Aktenzeichen :
62-34-WL-2010-0026

Vorübergehende Nutzungsänderungen (WL): Vorübergehende Nutzungsänderung, hier:
Güterbahnhofsgelände - Loveparade am 24.07.2010

Aktenvermerk (nachrichtlich)

**BRICHT ÜBER DIE FELDMESSUNG
DER BELASTBARKEIT DER ZAUNELEMENTE
UND DER ABSPERRGITTER**

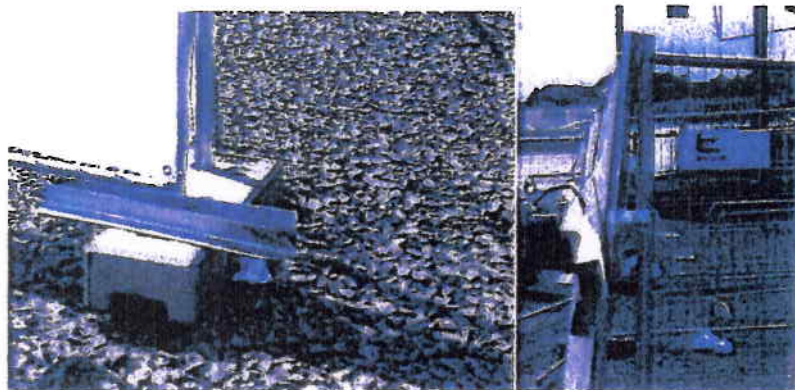
Bauzaunstoß mit Absteifung versehen; Soll-Kraft: 7,0 kN

Ort	Versuch	Nr.	Pressdruck [bar]	Kraft [kN]	Verformung [mm]	Bemerkung
Sanitätsbereich	V	0	9	1,2857	2427	
		1a	20	2,8571	2392	
		1b	23	3,2857	2340	
		1c	29	4,1429	2244	Versagen wegen Verrutschen des oberen Anschlagpunktes

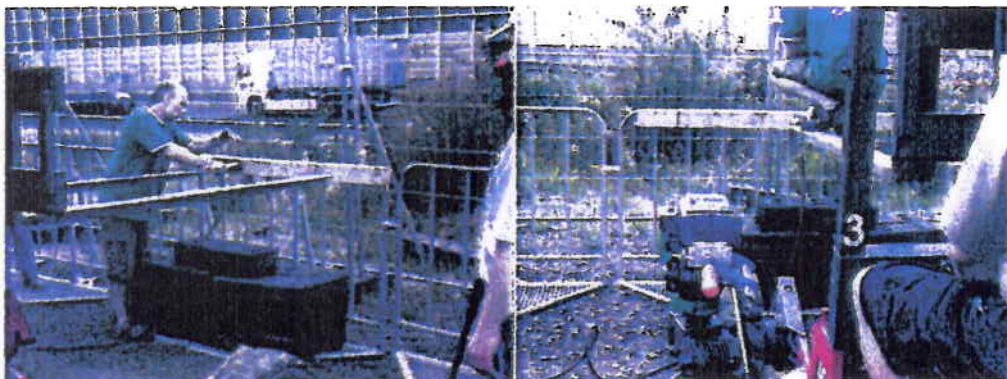
"Hamburger Gitter"; Ballast auf einem Element; Soll-Kraft 4,0 kN

„Hamburger Gitter“; Ballast auf allen Elementen; Soll-Kraft 4,0 kN,

Ort	Versuch	Nr.	Pressdruck [bar]	Kraft [kN]	Verformung [mm]	Bemerkung
	IX	0	5	1,4286	3675	
		1	10	2,3571	3692	
		2	15	2,7143	3705	
		3	21,5	3,0714	3712	
		4a	26	3,7143	–	Presse abgerutscht
		4b	28	4,0000	3724	
		5	25,5	3,6429	3738	
		6	30	4,2857	3741	
		7	31	4,4286	3742	Versuch bestanden

Die Zäune ohne der besonderen Sicherungsmaßnahmen können lediglich als eine Absperrung der einzelnen Bereiche dienen, sie eignen sich aber nicht zum Schutz gegen Absturz. Es wird empfohlen eine Aussteifung in jedem dritten Feld des Absperrzauns mithilfe von zwei zusätzlich aufgestellten und miteinander verbundenen Elemente auszuführen. Die unteren horizontalen Rahmenriegel (Rohre) der so ausgesteiften Zaunelemente sind zusätzlich durch zwei Erdspieße zu sichern (siehe Versuchsaufbau 4).

In allen gegen den Absturz zu sichernden Bereichen sind zusätzlich die sog. „Hamburger Gitter“ als wirksame Absturzsicherung aufzustellen. Die einzelnen Elemente müssen miteinander fest (wie Versuchsaufbau 5) verbunden werden.
